«Жилой район в границах ул. Тимофея Кармацкого - Мельникайте и берега реки Тура в г. Тюмени. 3 очередь строительства. Корректировка. Многоквартирный жилой дом ГП-12 с встроенно-пристроенным подземным паркингом. Многоквартирный жилой дом ГП-13 с встроенно-пристроенным паркингом»

Архитектурные решения. Секция 12.7

26091-12_K7_AR_РД

План 1 этажа

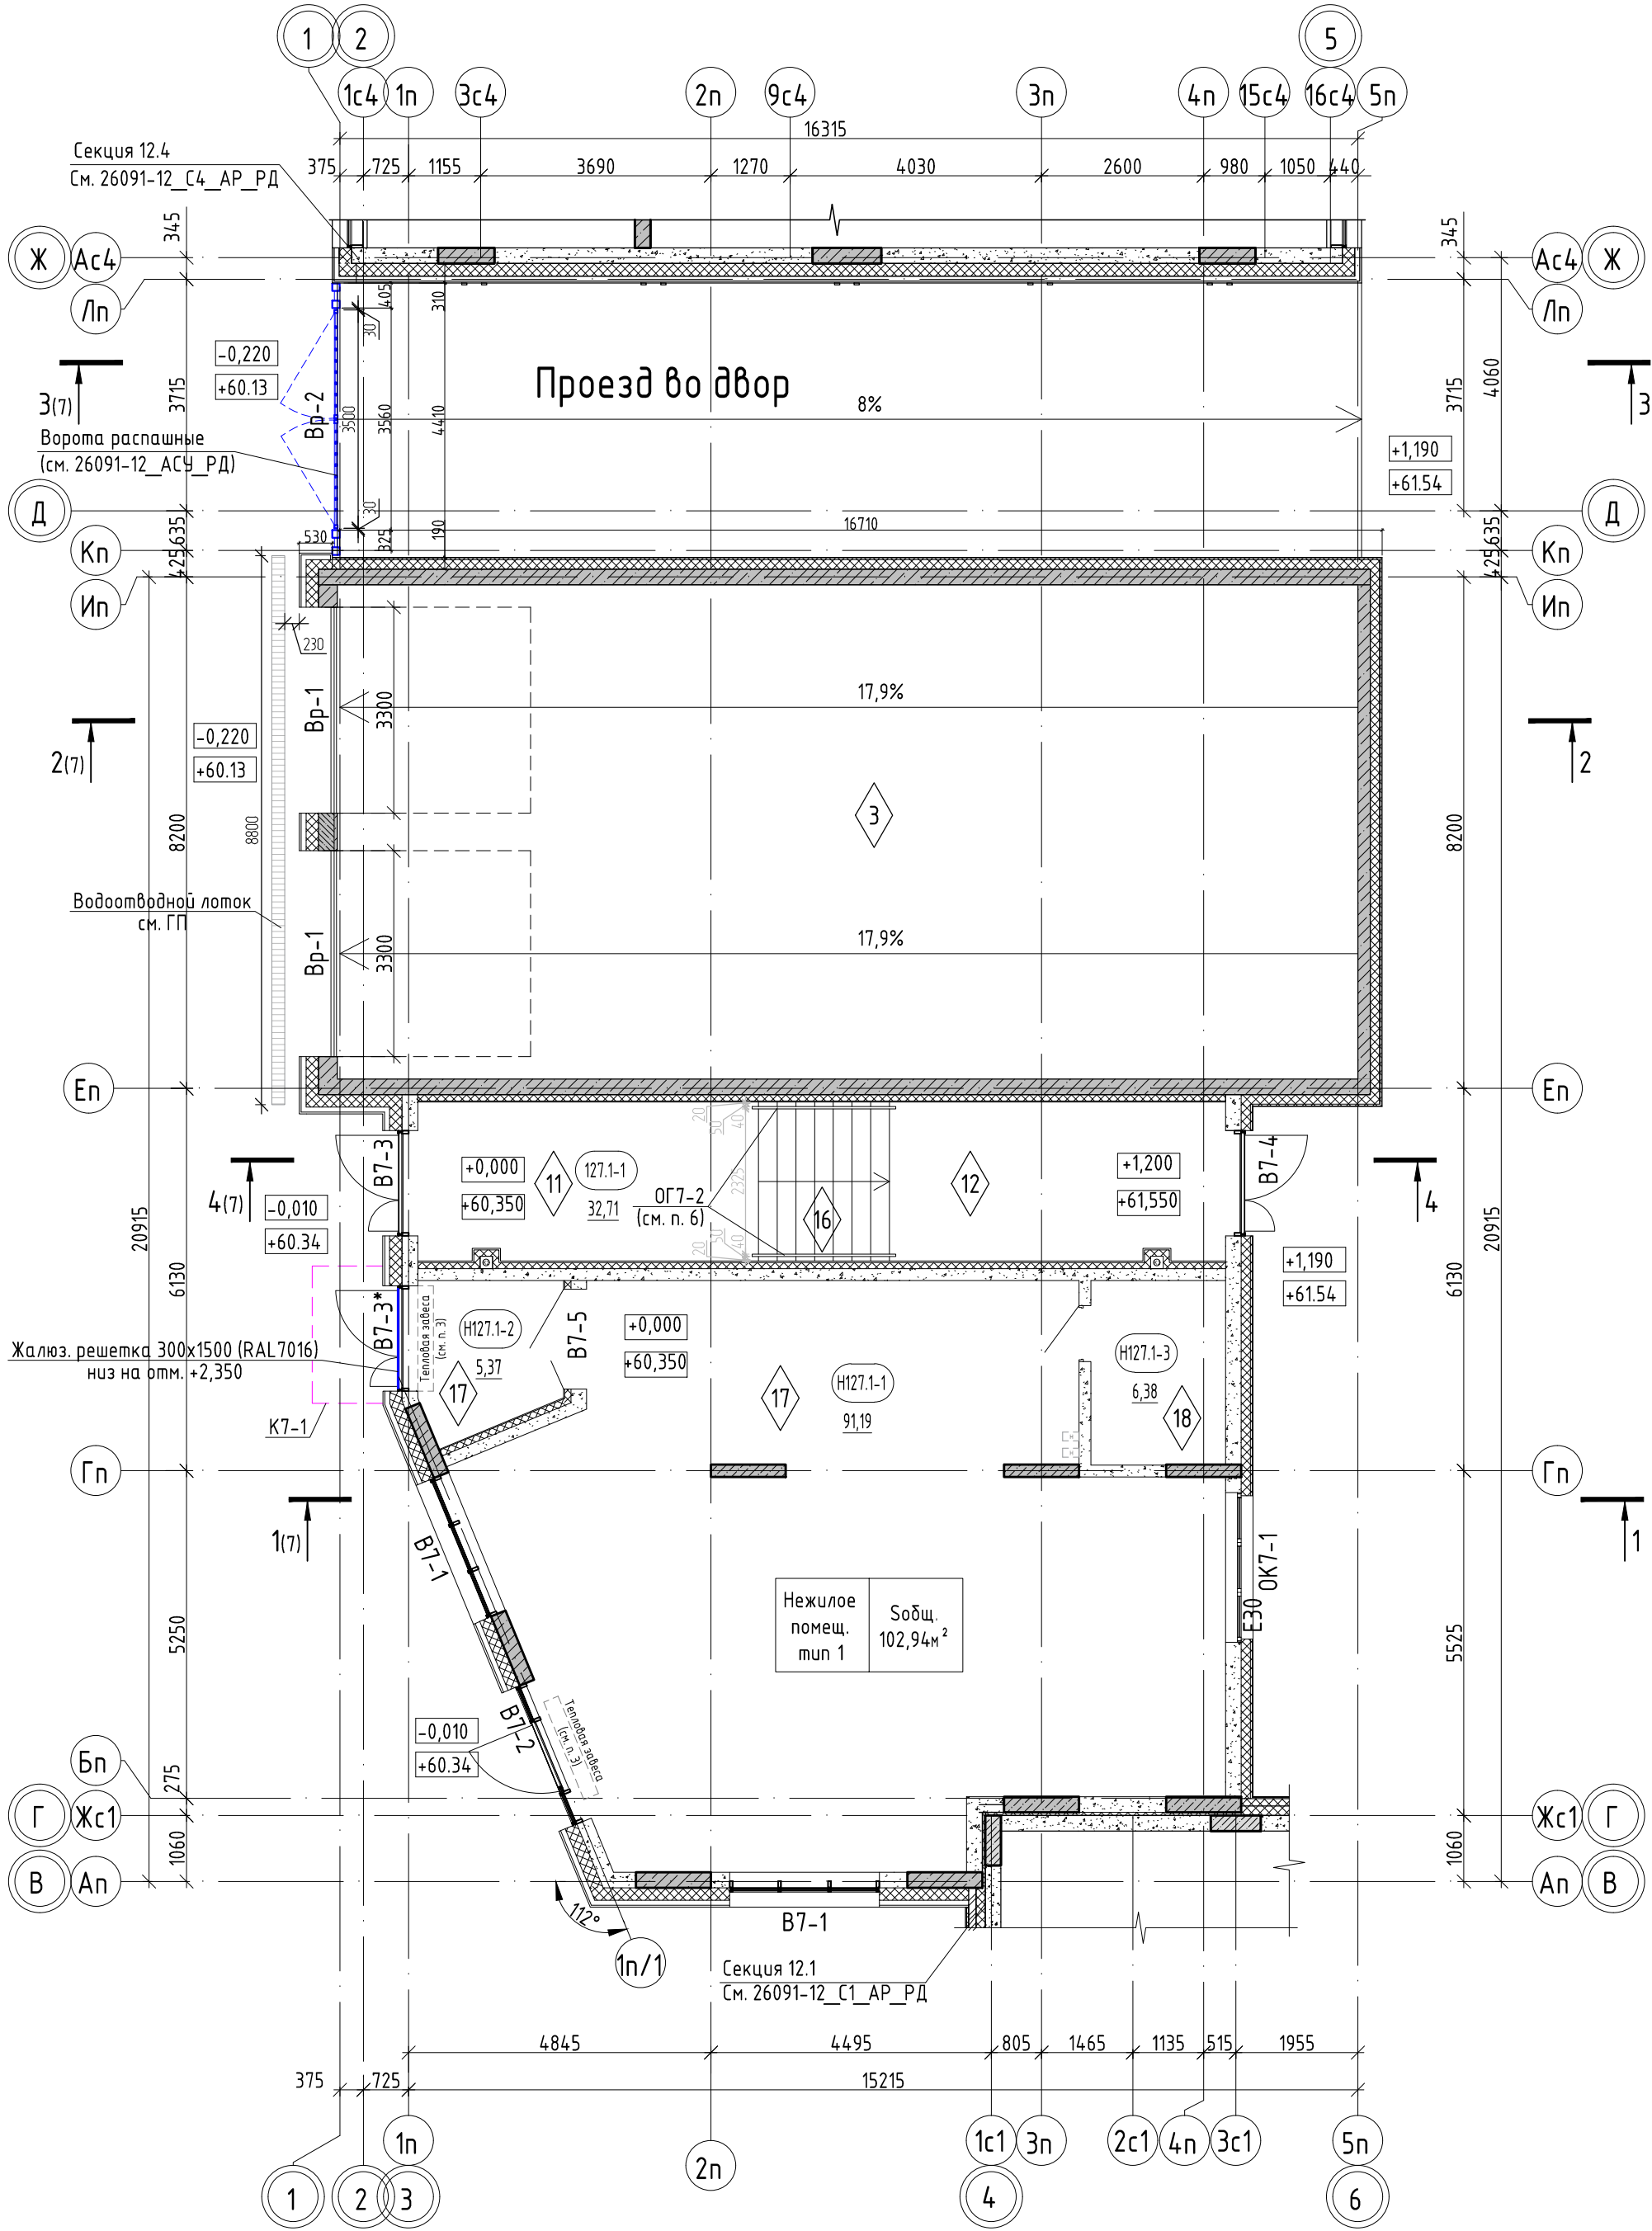
Разрешение		Обозначение	26091-12_K7_AP_РД		
0003-25		Наименование объекта строительства	Жилой район в границах ул. Тимофея Кармацкого - Мельникайте и берега река Тура в г. Тюмени. 3 очередь строительства. Корректировка. Многоквартирный жилой дом ГП-12 с встроенно-пристроенным подземным паркингом. Многоквартирный жилой дом ГП-13 с встроенно-пристроенным паркингом		
Изм.	Лист	Содержание изменения		Код	Примечание
		26091-12_K7_AP_РД			
10	7-9, 11	Изменены отметки парапета, декоративных элементов, на фасадах, планах кровли, разрезах		4	
10	10	В спецификации указано какой стеклопакет применить в заполнении витражей. Дополнено примечание п. 2. Наименование окна в специф. дано с учетом монтажного зазора. Изменена ширина отливов. Откорректированы примечания		4	
10	9	В ведомости отделки фасадов добавлено условное обозначение – рустовка из декоративной штукатурки		4	
10	3	На плане 1 этажа добавлено ограждение-поручень ОГ7-2 на лестнице, добавлено примечание 4		4

План кровли на отметке +4,880

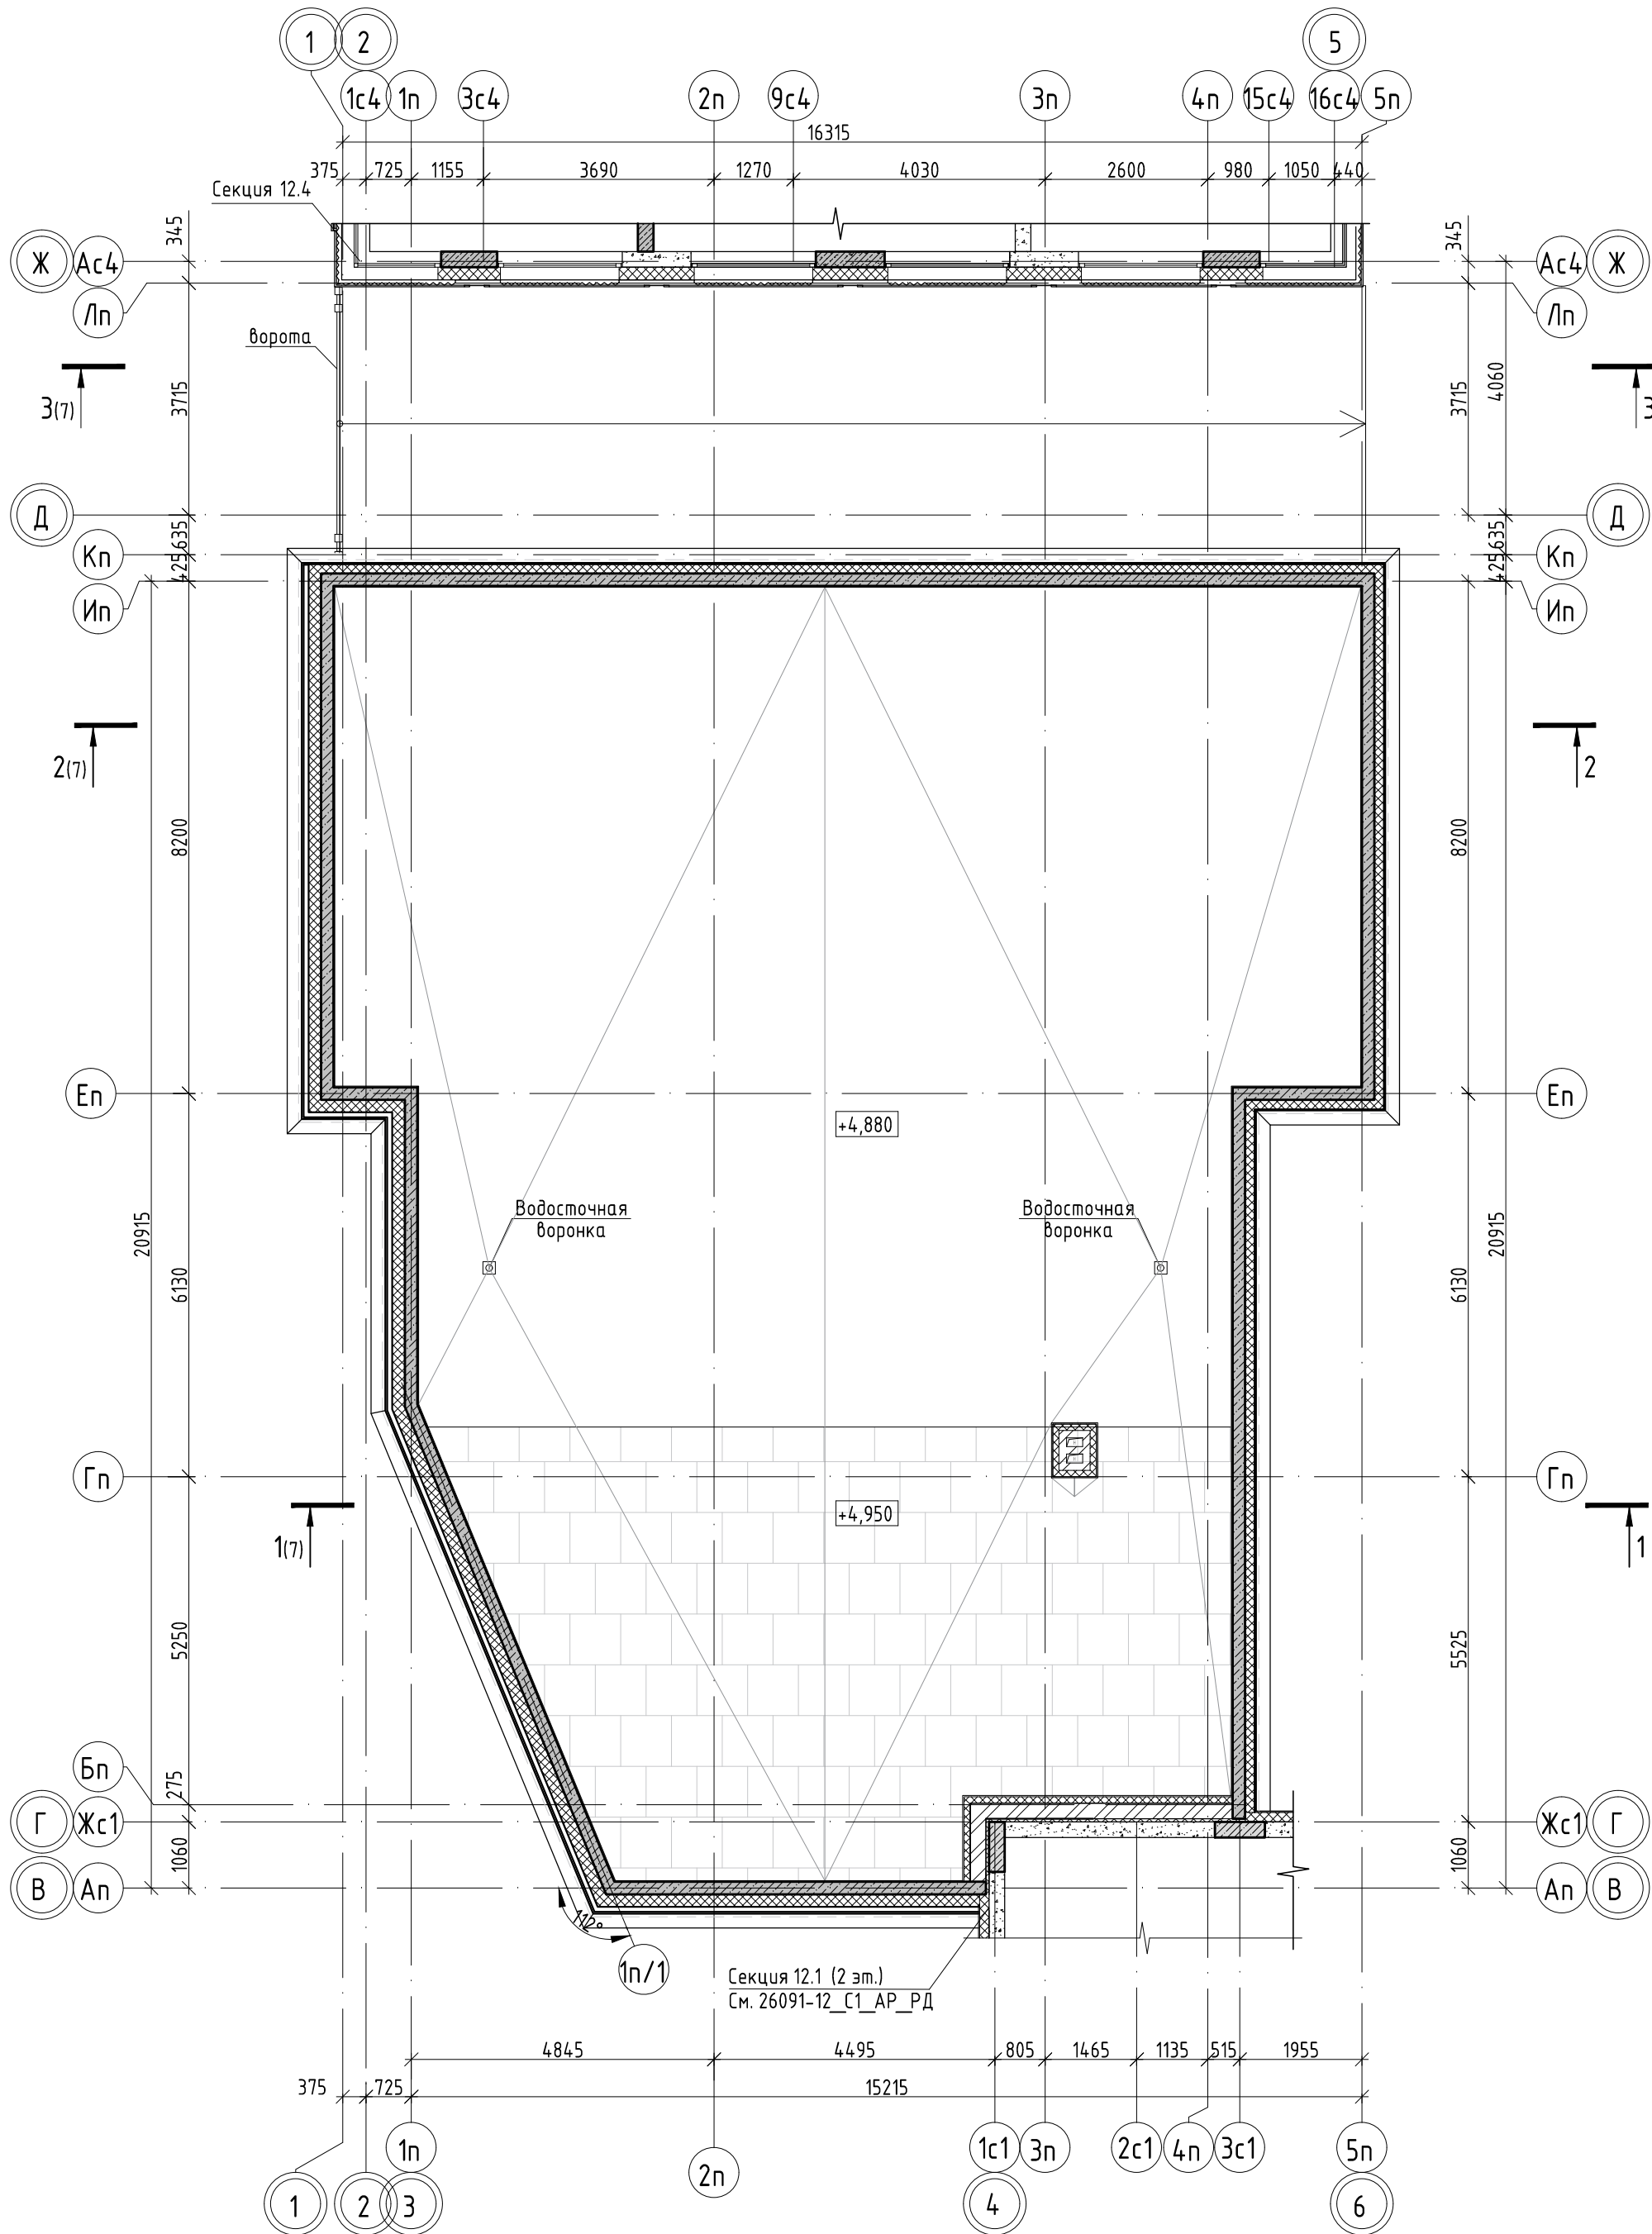
Разрешение		Обозначение	26091-12_K7_AP_РД		
0003-25		Наименование объекта строительства	Жилой район в границах ул. Тимофея Кармацкого - Мельникайте и берега река Тура в г. Тюмени. 3 очередь строительства. Корректировка. Многоквартирный жилой дом ГП-12 с встроенно-пристроенным подземным паркингом. Многоквартирный жилой дом ГП-13 с встроенно-пристроенным паркингом		
Изм.	Лист	Содержание изменения		Код	Примечание
		26091-12_K7_AP_РД			
6	3-6, 7, 8, 9, 11	На планах, фасадах, разрезе изменилось расположение въездных ворот во двор. На фасаде 5-2 откорректирована линия цоколя, смена материала отделки выполнена в зоне установки ворот. Откорректирован эскиз ворот		4	
6	8, 9, 11	Изменен материал Д.э7-2. Откорректированы размеры козырька К7-1		4	
6	10	Откорректированы слои полов 17, 18		4
